**REGULERINGSFORSLAG TIL  
OFFENTLIG ETTERSYN**

**Fagnotat**

Vår referanse: PLAN-2022/29015-103

**Forslag til detaljregulering – offentlig ettersyn  
Fana. Gnr. 40, Bnr. 1462 m.fl., Signaturhagen Skjold arealplan-ID  
71250000**

Figur 5 - Utsnitt fra fotomontasje sett fra sør

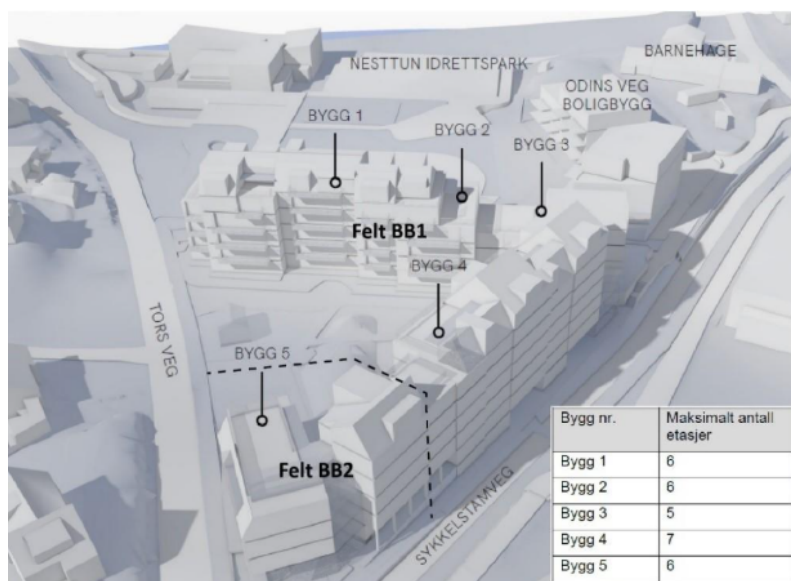
Planområdet er delt opp i to felt BB1 og BB2. I illustrasjonsmaterialet består felt BB1 av bygg 1 – 4, og felt BB2 av bygg 5, se figur 5. Bebyggelsen foreslås som et sammenhengende bygningsvolum som omkranser felles uteoppholdsareal i vest.

Byggehøydene i planforslaget varierer fra 4 til 7 etasjer med bebyggelsen mot Fanavegen og bybanestopp (bygg 4/Felt BB1) som den høyeste. Ved oppstart av planarbeidet var maksimal byggehøyde i felt BB1 foreslått til kote +67, tilsvarende 6 etasjer. PBE vurderte ved oppstart at byggehøydene i feltet var for høye og anbefalte at det arbeides videre med en reduksjon og bedre tilpasning av prosjektet til omgivelsene. I løpet av planprosessen har PBE åpnet for å vurdere opp mot 6 etasjer langs Fanavegen ved særlig god utforming og tydelig nedtrapping mot omkringliggende bebyggelse. Bakgrunnen for vår vurdering er at området mot Fanavegen kan tåle en større skala mot bybanestoppet og at bebyggelsen ikke skygger for utearealer. Bygg 4 foreslås med en byggehøyde på 7 etasjer (kote +71), se figur 6. PBE vurderer at dette er for høyt sett i forhold til omgivelsene.

Figur 7 – Utsnitt fra 3D modell sett fra sør

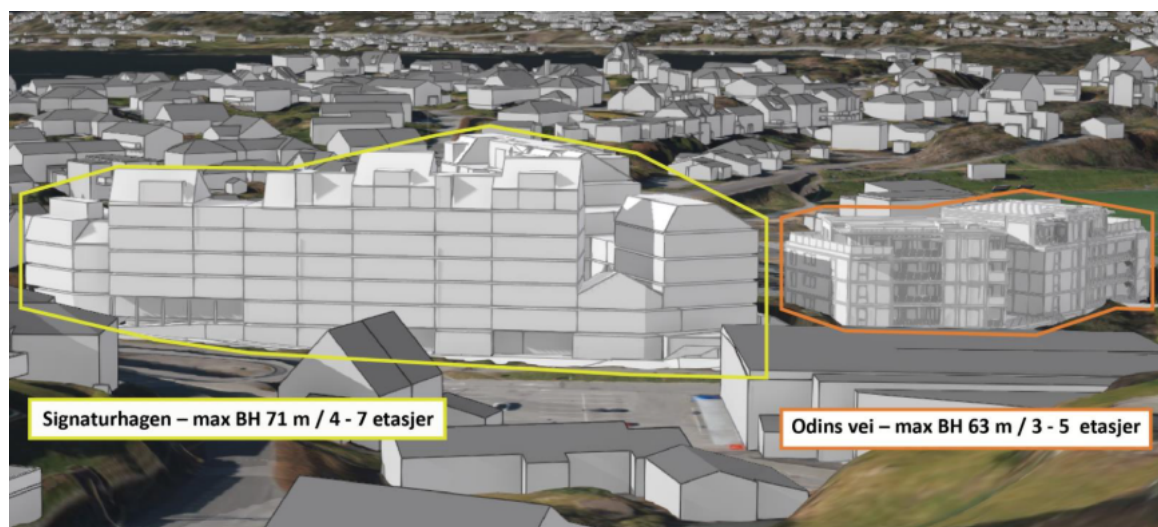
Foreslått bebyggelse nord i felt BB1 (bygg 1 og 2) fremstår som massiv i forholdet mellom lengde og høyde, og planforslaget har en negativ innvirkning på idrettsanlegget og småhusbebyggelsen vest for Tors veg. Foreslåtte byggehøyder medfører redusert solforhold for det regulerte uteoppholdsarealet i Odins veg 45 og 47. Til oppstart ble det påpekt at det bør legges spesielt vekt på en god overgang mot Nesttun idrettspark og å skape en «forside» mot idrettsparkens adkomstområde. PBE vurderer at høydene mot nord må nedskaleres, og at det må arbeides videre med tydelig nedtrapping og bedre stedstilpasning mot ny bebyggelse i Odins veg og den situasjonen prosjektet faktisk skal bygges inn i.

PBE vurderer at det må gjøres ytterligere justeringer i volum for å sikre bedre tilpasning til omgivelsene. Det er viktig at planforslaget bidrar til å etablere gode overganger fra ny bebyggelse til eksisterende nabobebyggelse. PBE sin helhetlige vurdering er at bebyggelsen høydemessig bør variere innenfor et spenn mellom 3 - 6 etasjer, med hovedtyngden på 4 etasjer. Bebyggelse med størst volum bør primært legges mot bybanestoppet/ Fanavegen.

Figur 8- Utsnitt fra 3D modell sett fra nord

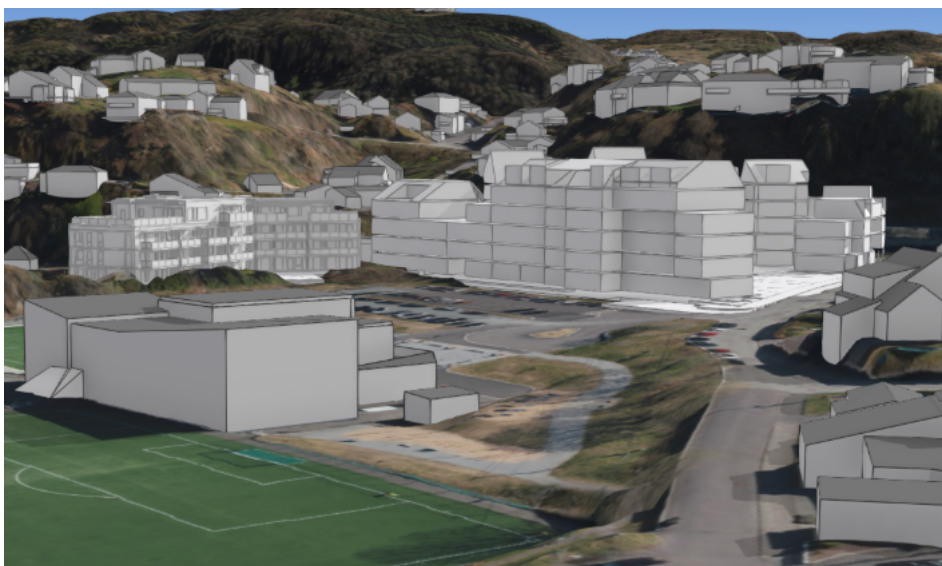
PBE ber om at det i den videre prosessen vurderes om et plangrep med alternative typologier, som for eksempel rekkehus eller townhouse mot idrettsanlegget og Tors veg, kan bidra til å redusere skala og et bedre stedstilpasset prosjekt. Variasjon i boligtyper vurderes også som positivt både for å sikre en større variasjon i beboersammensetningen og for at prosjektet skal være attraktivt for barnefamilier. PBE fremhever at det er positivt at det i planforslaget legges opp til et konsept som ønsker å legge til rette for en mer sosial boform, basert på deleløsninger og møteplasser som treningsrom, aktivitetsrom, nabolagsplass og felles helårshage. Når prosjektet allerede orienterer seg mot slike fellesskapsløsninger, bør det etter PBEs vurdering også vurderes om det kan legges til rette for én eller flere former for kollektive boalternativer innenfor planområdet.

Figur 14 – Viser plankart for planforslaget (rød linje) sammen med reguleringsplan for sykkelstamvegen (PlanID 62870000)

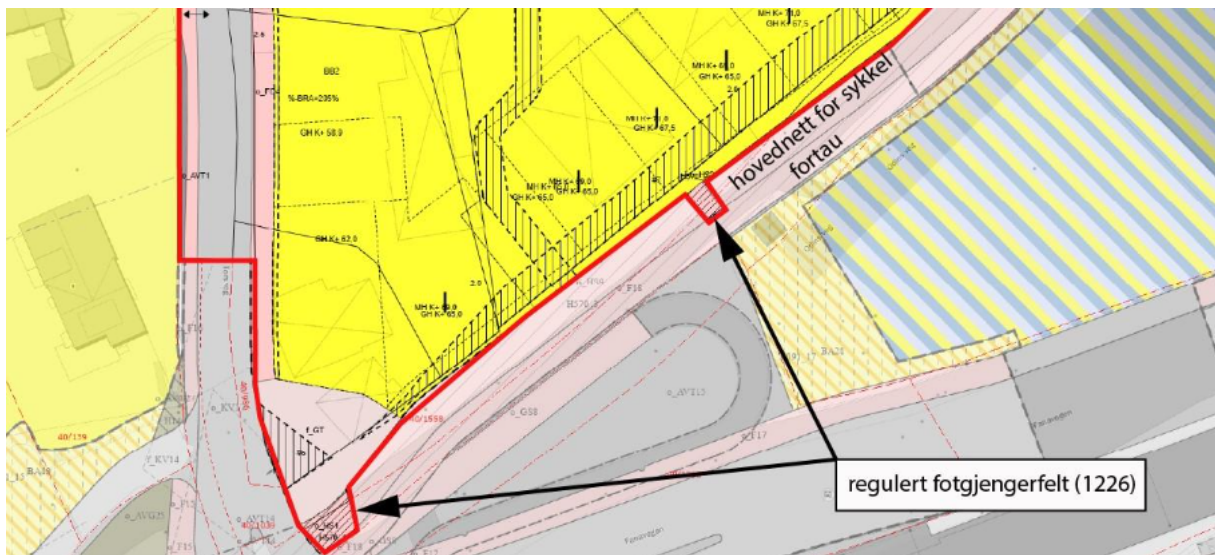
Planområdet ligger inntil Fanavegen hvor det er regulert ny sykkelstamveg langs den tidligere Osbanetraseen (Fana. Gnr. 40 Bnr. 1714 mfl., Osbanen og Fanavegen, Sykkelstamveg Bergen, delstrekning 2, PlanID 62870000). Foreslått ny bebyggelse mot Fanavegen er senket i terrenget for å møte sykkelstamvegen på en god måte. I planforslaget er det foreslått regulert to krysningspunkter i form av juridisk linje 1226 (regulert fotgjengerfelt) over sykkelstamvegen. Krysningene vil lede de myke trafikantene fra planområdet over til fortauet som er regulert i naboplanen. Planforslaget legger således opp til en endring av reguleringsplanen for sykkelstamvegen (PlanID 62870000). Forslagstiller har i løpet av planprosessen informert om at de har dialog med Statens vegvesen om endringen. PBE ber om innspill gjennom offentlig ettersyn på foreslått løsning med krysning og endring av reguleringsplanen for sykkelstamvegen (PlanID 62870000).

Figur 16 - Utsnitt av resultatene i klimanormen.

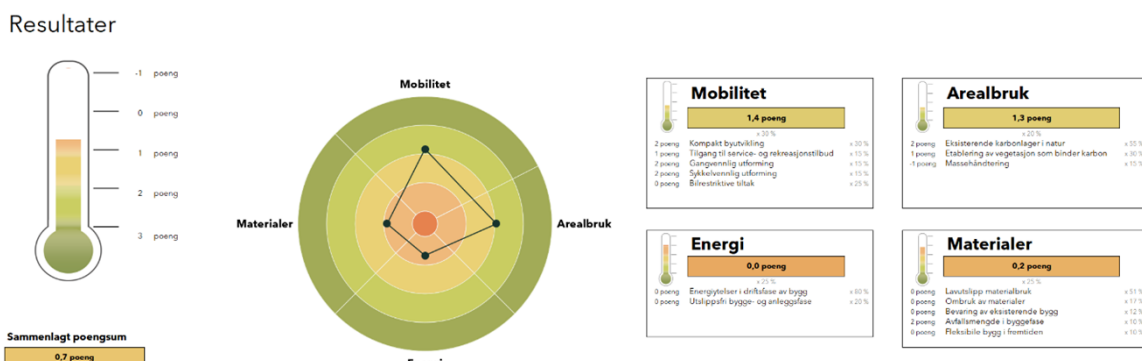
Planforslaget scorer lavt på temaene energi (0,0) og materialer (0,2). Planforslaget legger til rette for energieffektive bygg som tilfredsstiller kravene i gjeldende byggeteknisk forskrift (TEK17). Det stilles ikke krav om tiltak utover dette nivået, noe som gir 0 poeng. PBE oppfordrer til bruk av fossilfrie/ nullslipps anleggsplasser, og at kjøretøy for betong- og massetransport bør ha som mål å være utslippsfrie. Ellers er det positivt at det i bestemmelsene sikres at fasadene i hovedsak skal være i naturlige og varierte materialer som tre, tegl og puss. Bærende konstruksjoner i tre er ikke sikret. PBE oppfordrer til at det søkes å gjenbruke eksisterende bygningsmaterialer i større grad, og ber om at dette sikres til sluttbehandling.
